HENVENDELSER MODTAGET I HØRINGSPERIODEN

FORSLAG TIL LOKALPLAN STEJLEPLADSEN

Høringssvar

Offentlig høringsperiode fra den 26. august til den 21. oktober 2020.

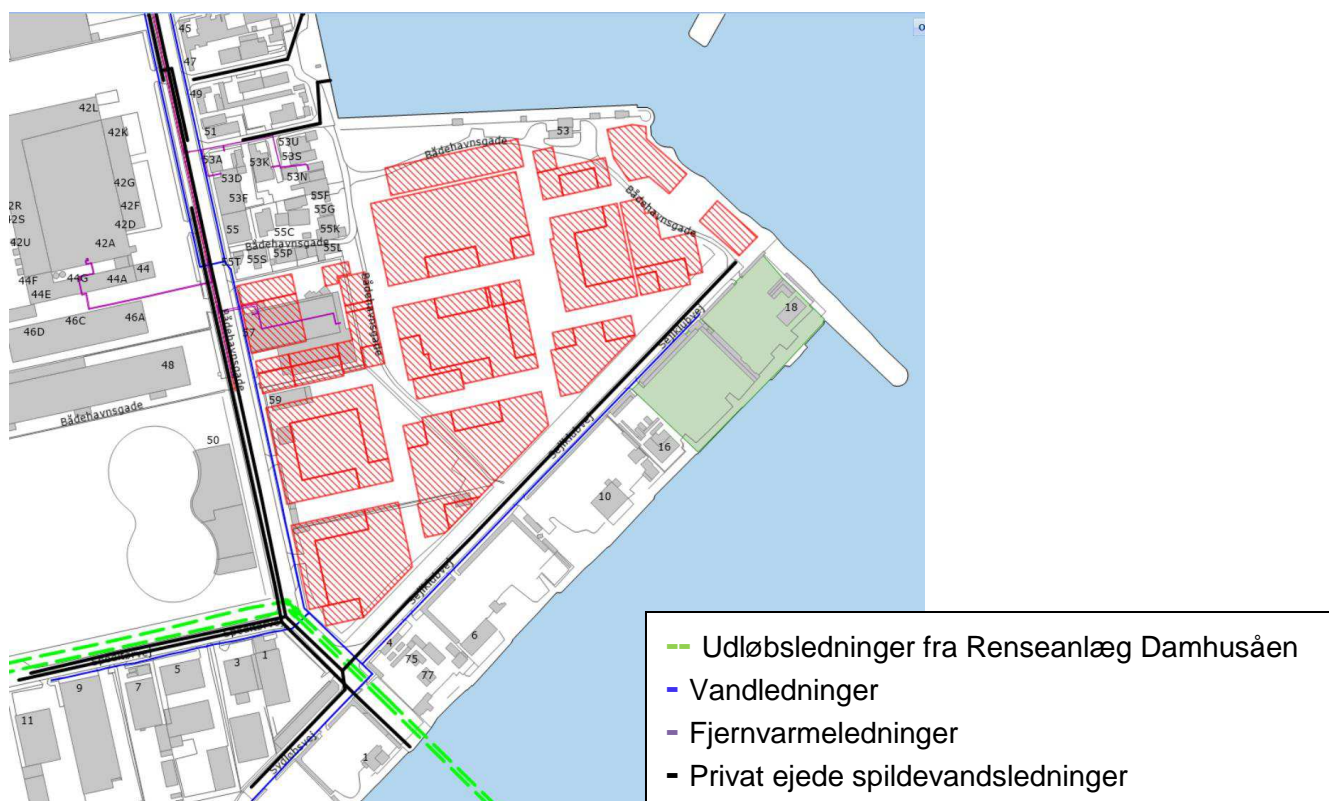
På kortet ovenfor ses HOFORs forsyningsledninger, privat ejede spildevandsledninger samt byggefeltet fra lokalplanforslaget.

De to ledninger markeret med grøn stiple i kanten af lokalplanområdet er to udløbsledninger, som fører rensede spildevand fra Renseanlæg Damhusåen til Øresund. Ledningerne er store forsyningskritiske ledninger (2 x Ø1630 bonna-ledning) som er i drift hele tiden og står permanent vandfyldte. Deres tilstand er ukendt. Der er ca. 4,65 m fra udløbsledningen fra Renseanlæg Damhusåen og til nærmeste byggefelt. Belært af sagen i Nordhavn gør

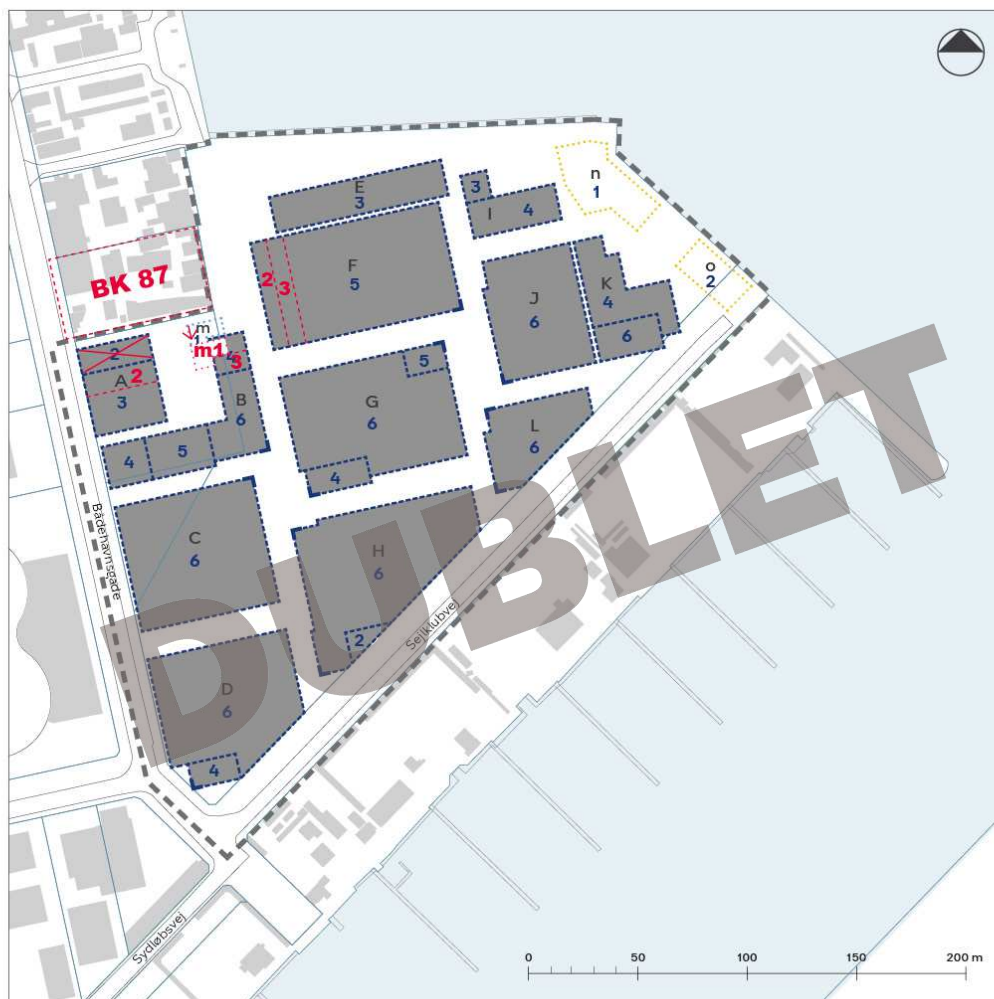
I henhold til illustrationer og beskrivelser planlægges for et lavt byggeri i byggefelt F som trapper ned mod BK87 og den eksisterende bebyggelse. Byggefeltet er dog markeret med 5 etager i hele sin udstrækning.

- 5.1 Der indstilles til at byggefelt F underinddeles som også gjort i flere andre byggefelter, at der tættest mod BK87 bygges i max 2 etager svarende til eksisterende bebyggelse (svarende til max 8,5 meter)
- 5.2 Og at der herefter trappes op til 3 etager for at skabe en god overgang mellem eksisterende og ny bebyggelse, herunder gode byrum og mindske skyggepåvirkning.
